Betreft: bezwaarschrift tegen omgevingsvergunning met zaaknummer 195267299

Dit is een bezwaarschrift tegen het besluit van 26 april 2019 voor "het (ver)bouwen van een opslaggebouw voor biomassa", zaaknummer 195267299.

Overzichtskaart van de (vergeten) meetpunten t.a.v. de vergunning voor de Biomassacentrale Kleefse Waard (vergeten meetpunten zijn d: woonboten / e: beschermd broedgebied van de wulpen)

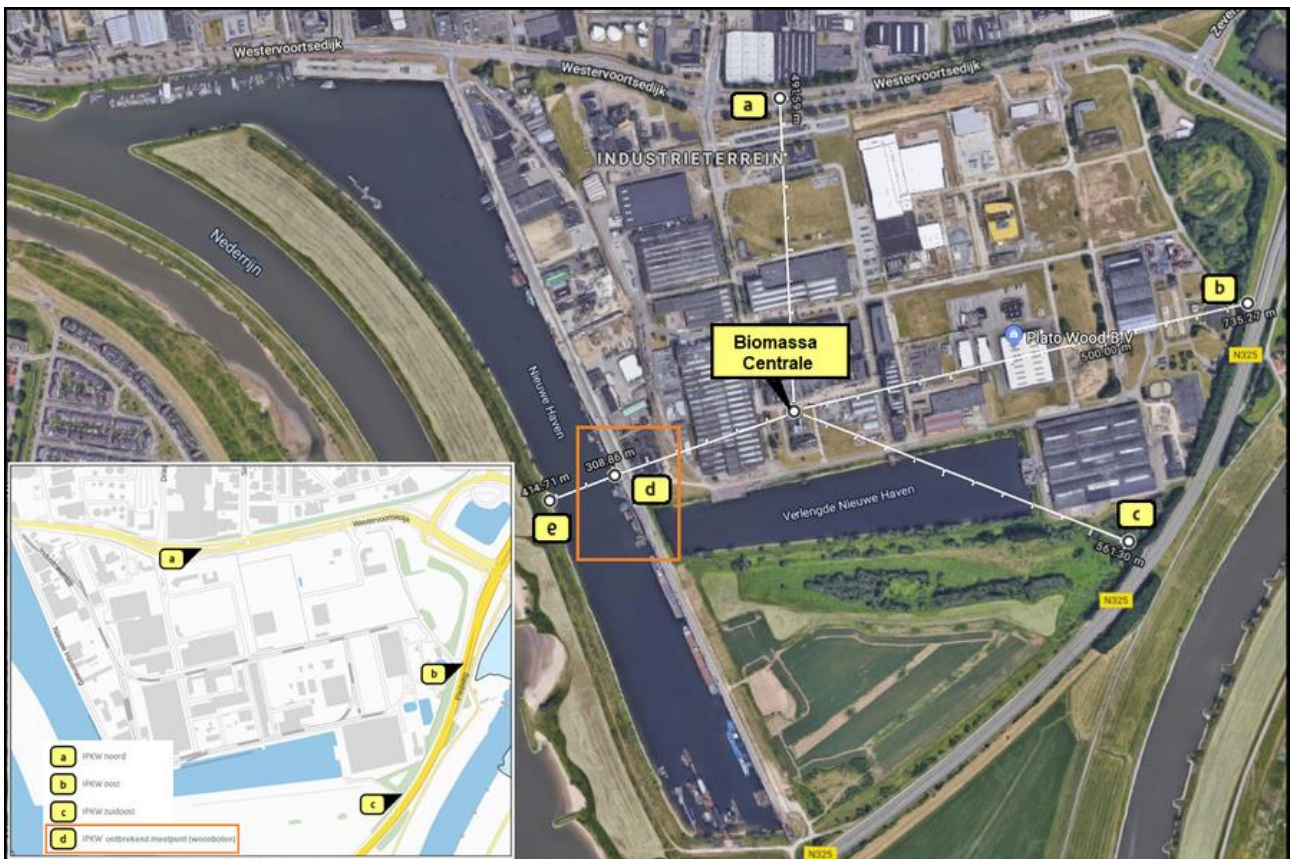
In het onderzoek "*Effecten op de luchtkwaliteit door de omschakeling op ketel 14*"¹; van Veolia Industriediensten BV worden metingen gedaan om de invloed van de emissie van NO2, PM10 en PM2,5 op de luchtkwaliteit te meten. Hierbij zijn drie beoordelingspunten gebruikt, te noemen: beoordelingspunt noord (490 meter afstand), beoordelingspunt oost (735 meter afstand) en beoordelingspunt Zuid oost (560 meter afstand). Hier ontbreekt beoordelingspunt West. Sterker nog, over west is de legenda geplaatst, direct over de woonboten heen.

Op het westelijke gedeelte van de kaart vindt men aaneengesloten woonbebouwing. Er liggen daar namelijk meerdere woonboten naast elkaar op 308 meter afstand van de biomassacentrale (aangegeven met een 'd' op onderstaande plattegrond). In het document "*Biomassacentrale Kleefse Waard startnotitie*"² van Nuon Power Generation staat dat "*de dichtstbijzijnde woningen liggen aan de Westervoortsedijk, op circa 400 meter afstand van de geplande biomassacentrale locatie.*" Dit klopt niet, de dichtstbijzijnde woningen liggen op 308 meter afstand. In het luchtkwaliteitsonderzoek voor de biomassacentrale op het IPKW industrieterrein zijn drie meetpunten opgenomen waar men mee aantoonde dat op die afstanden de maximale grenswaarden die toegestaan zijn voor de uitstoot van schadelijke stoffen zoals fijnstof en stikstof *nét* niet overschreden worden. Belangrijk is wel om te weten dat deze grenswaarden

Wij maken bezwaar omdat wij vinden dat er een meting had moeten plaatsvinden ten westen van de biomassacentrale. Wij maken ons zorgen over de invloed van de emissie op de luchtkwaliteit zo dichtbij onze huizen. Wij zijn direct belanghebbenden omdat wij ons dagelijks in de directe omgeving begeven. Wij vinden het heel erg bezwaarlijk dat er een legenda geplaatst is ten westen van de centrale waar een luchtbeoordeling had moeten plaatsvinden. Ook onze veiligheid en gezondheid lijken niet mee te tellen in het luchtkwaliteitsonderzoek. Er bevinden zich vele huizen op 900 meter afstand ten westen van de Kleefse Waard en wij liggen binnen de officiële stankgrenzen van het industrieterrein dus wij maken ons zorgen over de stankhinder die wij gaan ondervinden. Dit maakt ons in als bewoners van de wijken rondom de biomassacentrale direct belanghebbenden.

Bovendien ligt er ten Westen, op 414 meter afstand van de biomassacentrale (aangegeven met een 'e' op onderstaande plattegrond) een natuurgebied waar een beschermde vogel broedt.³ Het is algemeen bekend dat het omlaag gaan van de biodiversiteit ook veel negatieve invloed op de mens zal hebben. Wij vinden het voor onze toekomst daarom belangrijk dat dit broedgebied beschermd wordt.
